INFORMACJA

Dotyczy: Projekt i budowę sygnalizacji świetlnej na skrzyżowaniu ulic Szkolna i Stara w Nadmie w ramach zadania: Budowa sygnalizacji świetlnej wraz z infrastrukturą na skrzyżowaniu drogi powiatowej nr 4308W - ul. Stara z drogą gminną ul. Szkolną w miejscowości Nadma, gm. Radzymin.

Pytanie 7

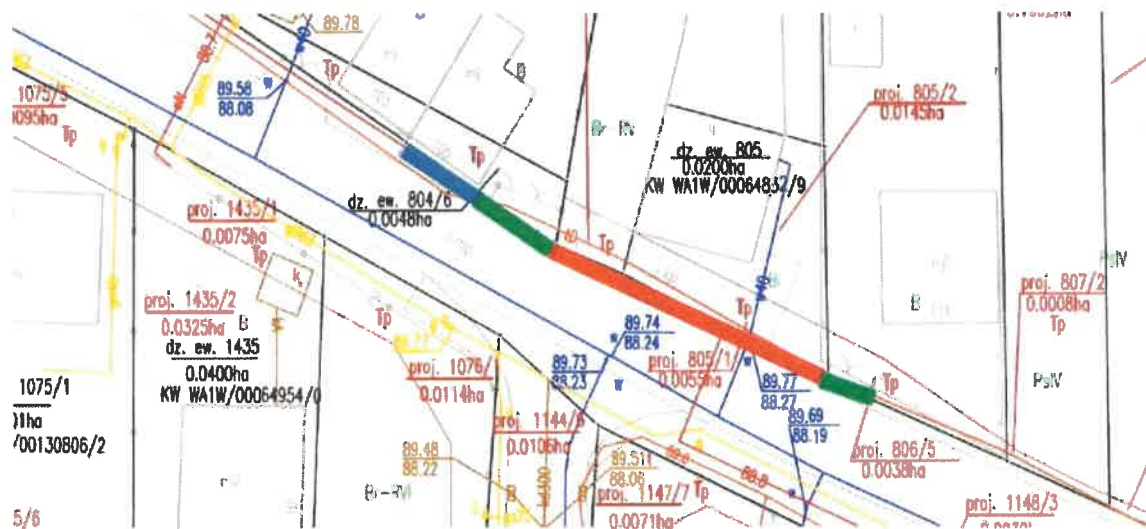
Zagospodarowanie ul. Starej w rejonie skrzyżowania po stronie północnej praktycznie wyklucza możliwość wykonania przejścia dla pieszych przez ul. Starą w rejonie skrzyżowania. Na wprost wlotu ul. Szkolnej jest parking bitumiczny przed sklepem spożywczym (zaznaczono kolorem czerwonym), a po obydwu stronach parkingu znajdują się zjazdy do posesji (kolor zielony). Dodatkowo na wylocie zachodnim ogrodzenie działki jest oddalone około 0,50m od jezdni (kolor niebieski). Takie zagospodarowanie uniemożliwia ustawienie słupków sygnalizacyjnych i wyznaczenie miejsca dla pieszych do oczekiwania na sygnał zielony. Czy zamawiający przewiduje wykupy gruntów? Czy zamawiający przewiduje możliwość likwidacji/przeniesienia zjazdów?

Zamawiający nie przewiduje wykupy gruntów, nie przewiduje możliwość likwidacji/przeniesienia/poszerzenia zjazdów.
